Modifications de la position des sondes NTC

Appareils concernés	Numéro d'article
Logatherm WPT100	7738340436
Logatherm WPT150	7738344001

Field Service Update | 18.03.2026

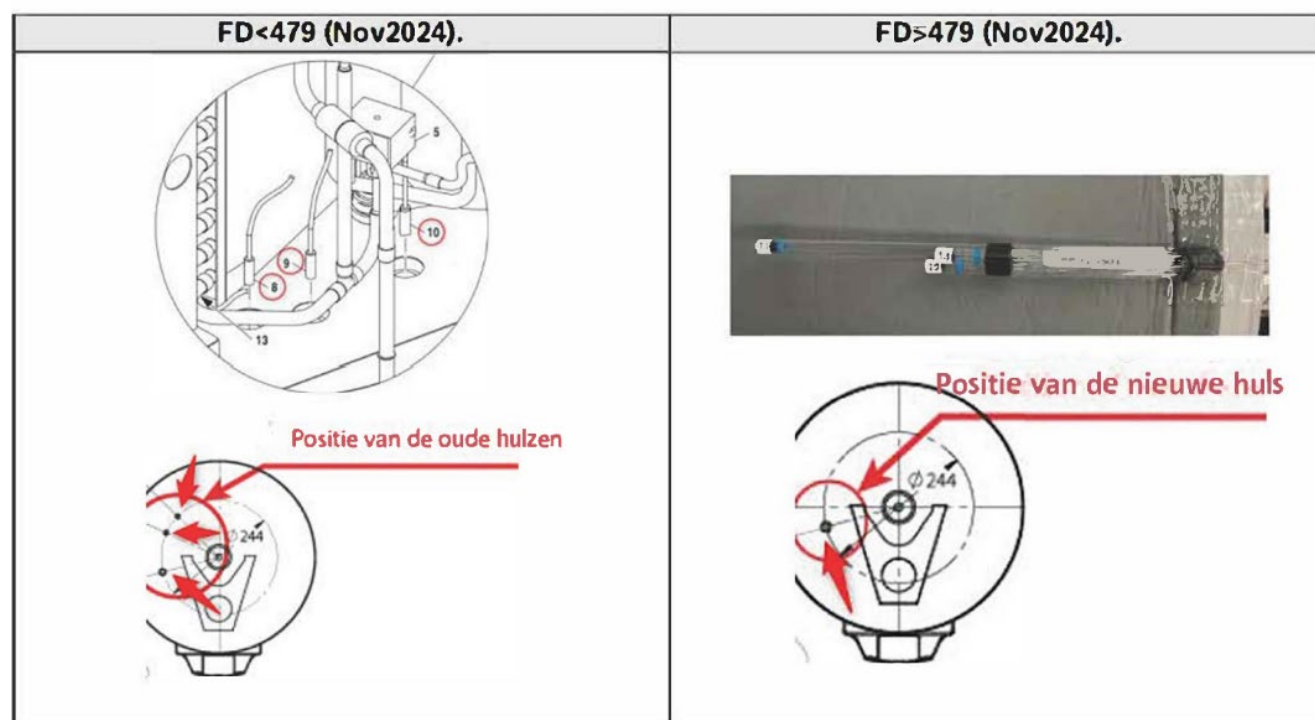
Les logements actuels des sondes de température nécessitent trois doigts de gant différents pour le montage des sondes (T1, T2, T3). Ces trois sondes sont placées dans trois doigts de gant distincts.

Afin d'augmenter l'efficacité de la production, à partir du FD ≥ 479 (novembre 2024), les trois sondes seront installées en un seul groupe dans un seul doigt de gant. Auparavant, ces 3 sondes étaient placées dans 3 logements séparés. Voir l'illustration ci-dessous.

Une sonde individuelle peut toujours être utilisée. Les pièces de rechange individuelles restent disponibles.

Si l'une de ces sondes est défectueuse, le kit complet du groupe de sondes doit être remplacé, même si une seule des trois sondes est défectueuse.

Le maintien du groupe de sondes en tant que kit de pièces de rechange complet est beaucoup plus fiable, car il prévient les problèmes potentiels pouvant résulter d'un montage incorrect de la pièce de rechange si une seule des sondes est remplacée et non l'ensemble du groupe.
